关于调整清城区北江干流左岸石角镇灵洲村牛岭至界牌村石寮河段、澜水排坑全段河道管理范围划界成果的情况说明

图 3 澜水排坑划界调整对比总览图

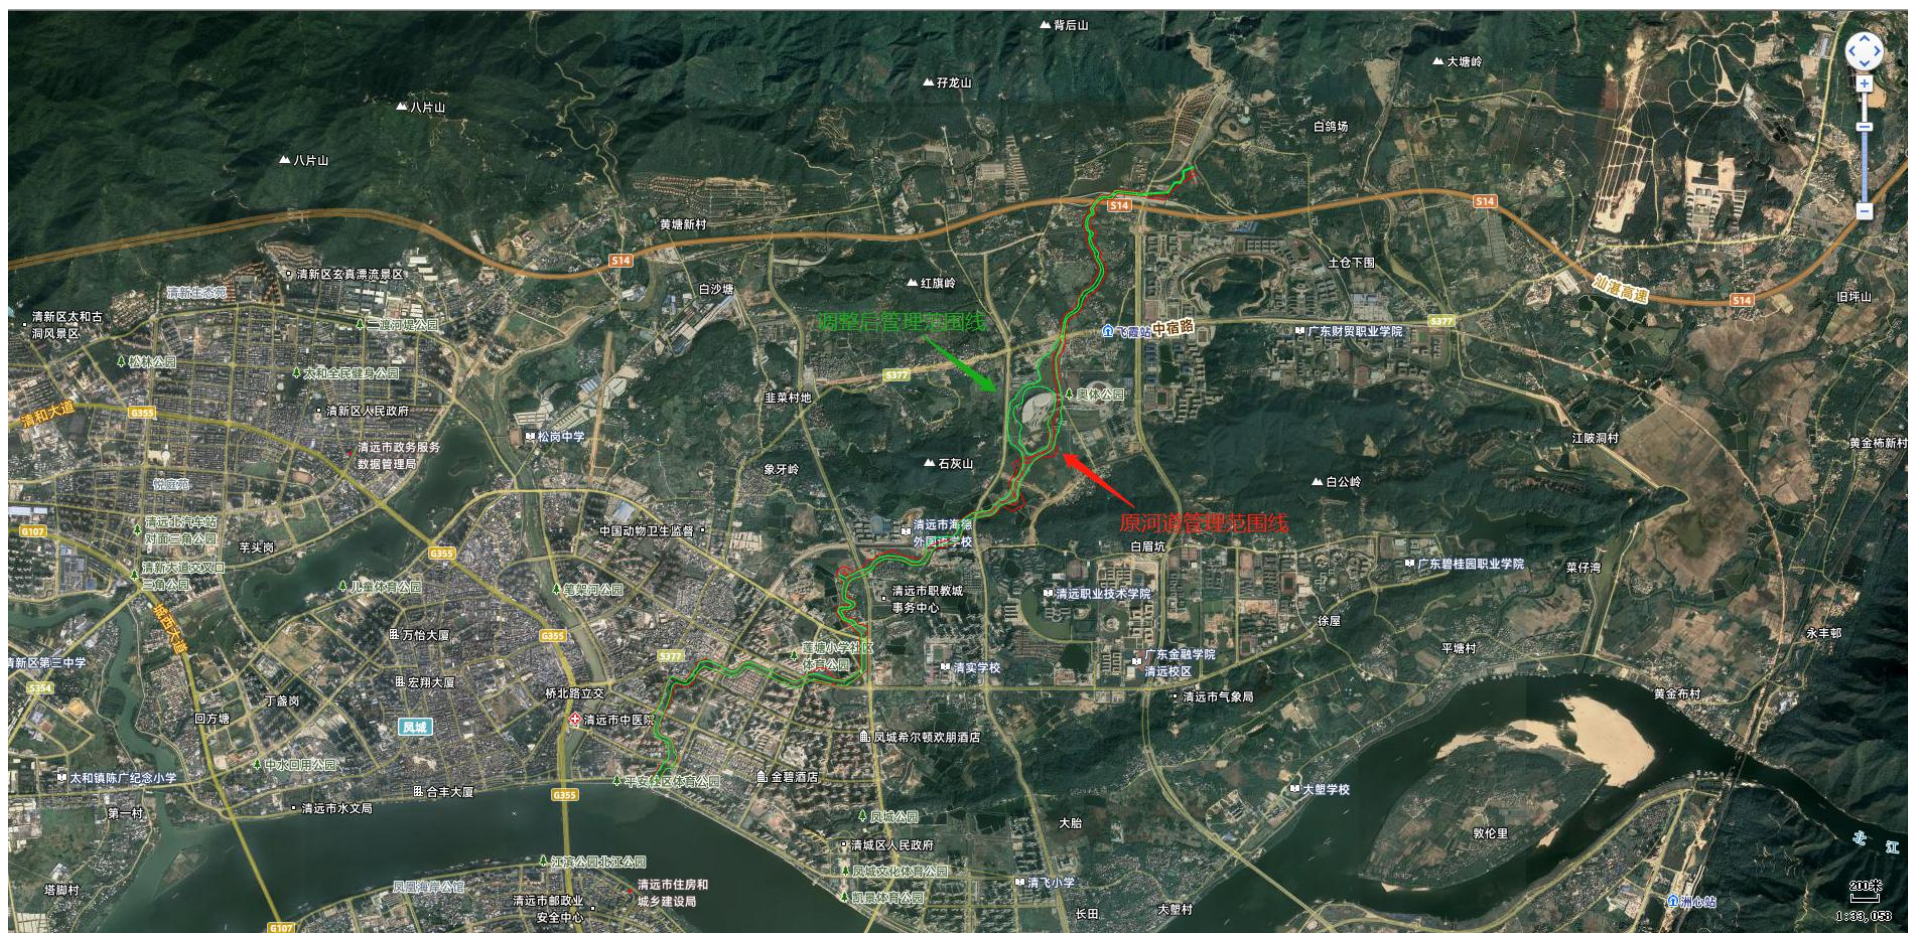
调整位置：本次调整范围为澜水排坑全段，澜水排坑为北江一级支流，发源于笔架山黄腾峡顶，于澜水村清北电排处汇入北江，全长 13.58 千米。

调整原因：澜水排坑为清北围的内河及主排通道，清北围的内涝水主要通过澜水排坑由清北电排站进行抽排。原河道存在水体季节性黑臭、水系连通不畅、水体流动性差、水域纳污能力有限等问题。

为解决上述问题、提升河道功能，已先后开展清远市澜水河黑臭水体整治工程、奥体中心下游水体连通工程一期项目，并对澜水排坑原河道进行了改道。项目均已取得水行政主管部门批复，批复内容详见《清远市水务局关于清远市澜水河黑臭水体综合整治工程（一期）初步设计报告的批复》（清水批〔2018〕36 号）、《清远市水务局关于清远市澜水河黑臭水体综合整治工程（二期）初步设计报告的批复》（清水批〔2018〕59 号）、《关于奥体中心下游水体连通工程一期项目初步设计报告的批复》（清城审批水务〔2022〕15 号）。

该项目通过控源截污、水系连通、拓宽河道、河道改道等工程措施进一步提升了澜水排坑防洪排涝能力。为适应河道治理成果，需对原河道划界进行调整。

划定原则：澜水排坑全段均无堤防，按照无堤防河段进行划定，选取设计洪水位与河岸的交线（岸坡范围清晰的，向外延伸至岸坡顶部）划定管理范围线。
